Narodowy Instytut Kardiologii

ZP.030.2020

WYJAŚNIENIE I ZMIANA TREŚCI SIWZ (03)

Na podstawie art. 38 ust. 2 i 4 ustawy z dnia 29 stycznia 2004 roku – Prawo zamówień publicznych (Dz. U. z 2018 r. poz. 1986) w imieniu Instytutu Kardiologii („Zamawiający”) dokonujemy wyjaśnienia i zmiany treści Specyfikacji Istotnych Warunków Zamówienia („SIWZ”) w postępowaniu o udzielenie zamówienia publicznego prowadzonym w trybie przetargu nieograniczonego pt: „**System nawigacji magnetycznej z wyposażeniem**”

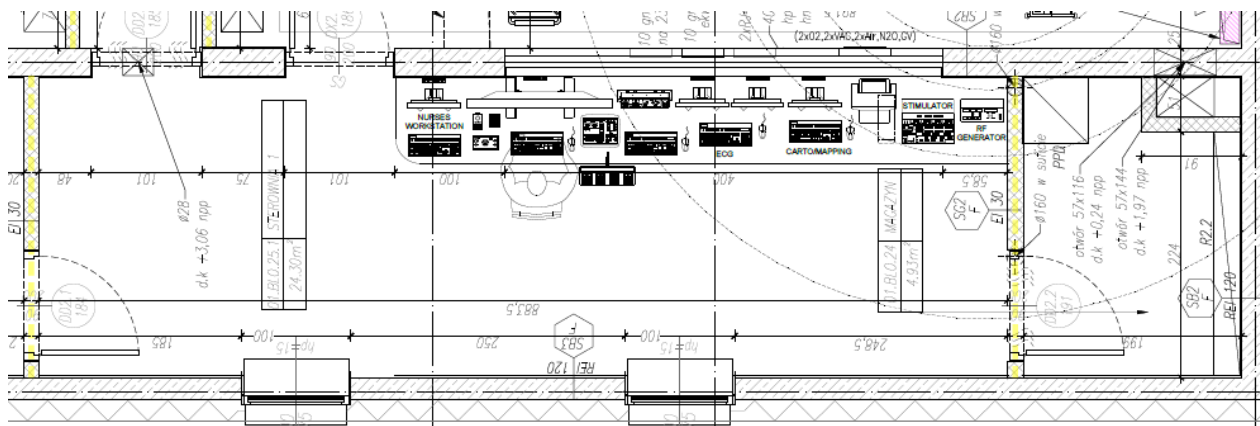
Pytanie 9 pkt 115

Czy Zamawiający uzna za spełniające wymóg dostarczenie dwóch krzeseł i biurka zapewniającego wygodne i funkcjonalne stanowisko pracy dla 2 osób?

Zgodnie z projektem.

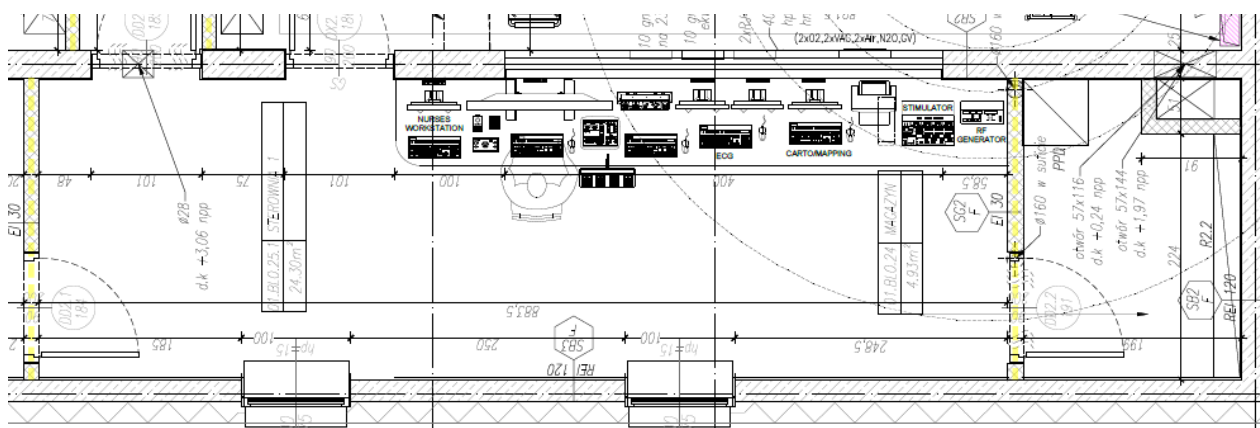
Pytanie 10 pkt 115

Czy Zamawiający zapewni pomieszczenie odpowiednie do stworzenia dwóch takich stanowisk?

Tak. Zgodnie z projektem Zamawiający zapewni dedykowane pomieszczenie sterowni.
